4 février 2009

AVIS D'HYDROGEOLOGUE AGREE COMPLEMENTAIRE
SUR LES PERIMETRES DE PROTECTION
DES FORAGES DE « LA CROIX BLANCHE »
(FORAGE COMMUNAL F1, ET FORAGE F2 A PROXIMITE)
A MONTREDON-LES-CORBIERES
POUR L'ALIMENTATION EN EAU POTABLE
DE LA COMMUNE DE MONTREDON-LES-CORBIERES (11)

COMMUNAUTE D'AGGLOMERATION DE LA NARBONNAISE (11)
Hôtel de l'Agglomération 12, boulevard Frédéric Mistral CS 5010011785 NARBONNE Cedex

Le présent avis complète celui du 5 mars 2008 sur les périmètres de protection des forages F1 et F2 de la Croix-Blanche à MONTRÉDON-LES-CORBIERES (11) pour l'alimentation en eau potable de cette même commune, pour intégrer les récentes informations et propositions de HYDROECONSOULT (par courrier du 23 janvier 2009 et courriel du 3 février 2003), bureau d'études chargé par la Communauté d'Agglomération de La Narbonnaise de la préparation du dossier de Déclaration d'Utilité Publique de ces forages.

**Plan cadastral figurant les modifications et équipements des fossés de la RN 113
à réaliser à l'intérieur et hors du PPR**

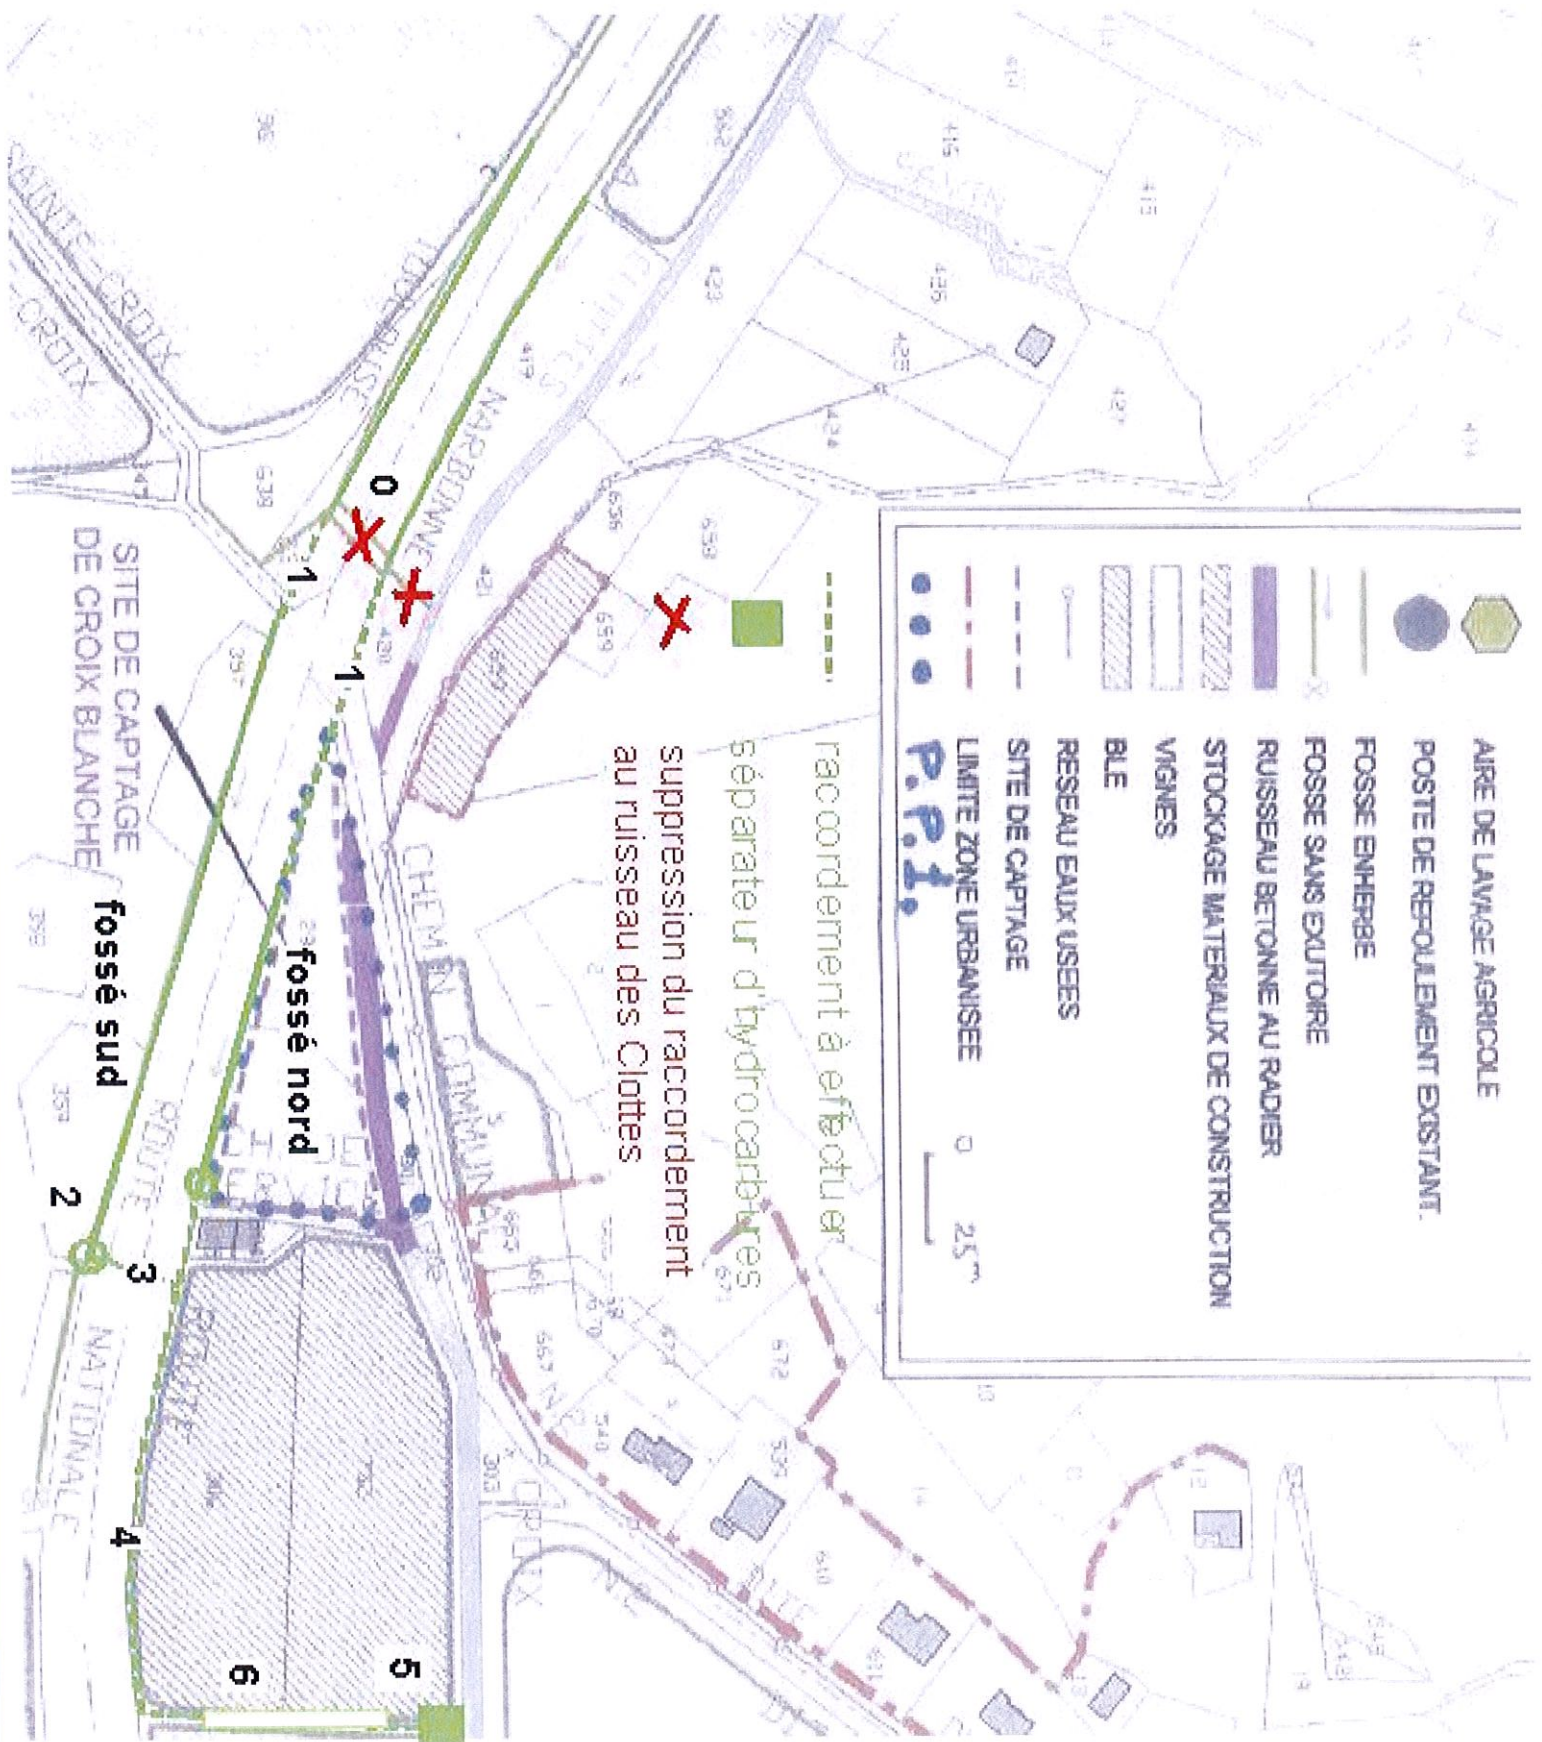
« les fossés nord et sud de la RN 113 seront imperméabilisés sur toute la traversée du PPR, ainsi qu'à l'aval de celui-ci, jusqu'à les faire rejoindre le ruisseau des Cloies par un tronçon commun passant en dehors de la zone d'influence de l'aven situé en limite est du PPI.

En effet, ce tronçon de fosse, également imperméabilisé, suivra la bordure est des parcelles 306 et 752. Il sera rejoint à l'angle sud-est de la parcelle 306 par le prolongement imperméabilisé du fossé nord, et par une canalisation issue du fossé sud (au niveau de la parcelle 359, ou BB-3, et non plus de la parcelle 360, ou BB-4), et passant sous la RN 113.

Un séparateur d'hydrocarbures avant rejet au ruisseau des Cloies nécessitant, selon les débits d'entrée des dispositifs habituels (> 20 l/s) et la superficie des bassins drainés par les fossés (environ 20 ha), la présence

d'un bassin d'écrêtement de très grande dimension (> 7000 m³) à l'amont, il convient de le remplacer par un bassin de confinement, consistant en l'équipement du dernier tronçon du fossé en un compartiment délimité par 2 vanes.

Ces vanes, manoeuvrées en cas de pollution accidentelle sur la RN 113, seront séparées par une distance permettant de constituer une capacité de 80 m³, pour stocker le volume maximum d'une citerne, soit 38 m³, doublé par les eaux de lavage de la chausée.

Le rejet actuel au ruisseau des Clottes de la partie des fossés de la RN 113 qui est située à l'amont du chemin communal, sera supprimé et les fossés de la RN 113 seront reliés de part et d'autre de ce chemin.
Le plan cadastral figurant ces modifications et équipements des fossés de la RN 113 à réaliser à l'intérieur et hors du PPR est donné à l'annexe 1 au présent avis ».

0. suppression du raccordement au ruisseau des Clottes
1. raccordement aux fossés sans exutoires de l'aval du chemin communal

2. interruption du fossé sud au niveau de la parcelle BB-3 (anciennement 359)
3. raccordement du fossé sud au fossé nord par un passage busé sous la RN 113
4. prolongement du fossé nord, le long de la parcelle BC-35 (anciennement 306)

5. séparateur d'hydrocarbures à l'aval du PPR, pour mémoire, remplacé par 6
6. bassin de confinement à l'aval du PPR (fossé imperméable muni de 2 vannes, 1 à l'amont + 1 à l'aval)

Grotte de la Ratepanade Montredon - Aude

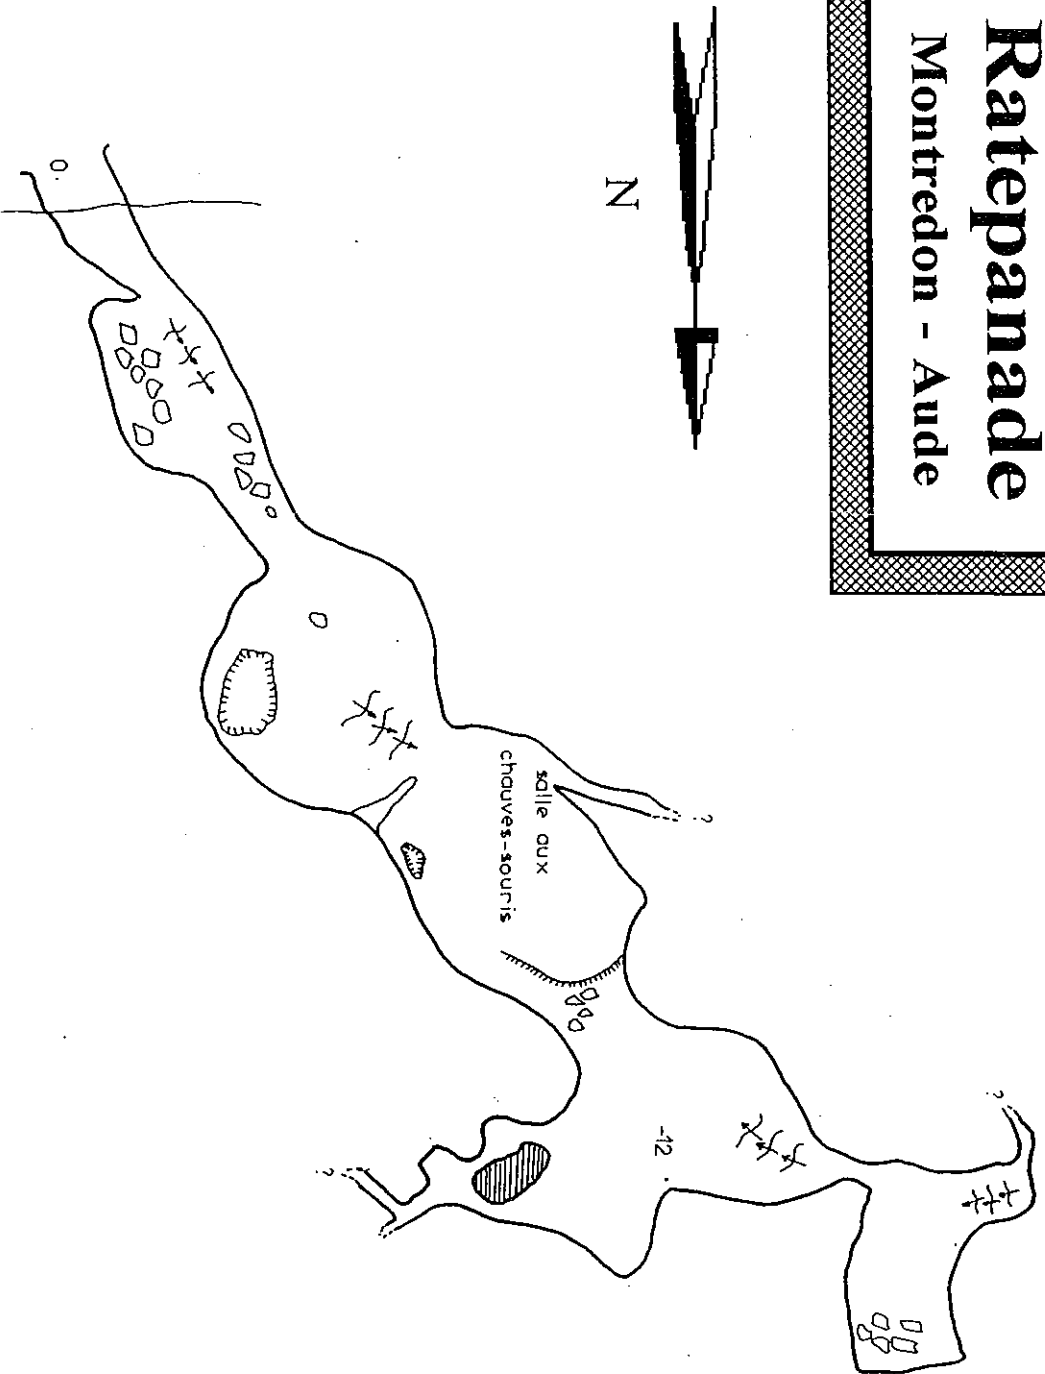
L'accès de la grotte de Rate Panade est limité, elle est située nettement au-dessus des hautes eaux du rec de Veyrel, dont le lit est à son aplomb à l'altitude de 40 m NGF, elle n'induit d'autre pollution potentielle que par le guano des chauve-souris, et elle est déjà réglementairement protégée pour abriter ces chiroptères.

On note que cette cavité, située près du CD 613 à 2 km au sud-est de Croix Blanche et à l'amont hydraulique du champ captant de la Croix Blanche, et représentée sur le plan spéléologique (annexe 2), a pour caractéristiques : une altitude de 70 m, une profondeur de 12 m, et un développement maximum de 100 m.

Il est à remarquer que l'accès difficile de la cavité à des citernes d'eau pour assurer une chasse d'eau à l'injection d'un traceur, ne permet pas de réaliser le tracage des eaux souterraines, qui était recommandé pour préciser l'extension nord-est de l'aire d'alimentation des forages de la Croix Blanche, et la vitesse de transfert dans les zones très fracturées,
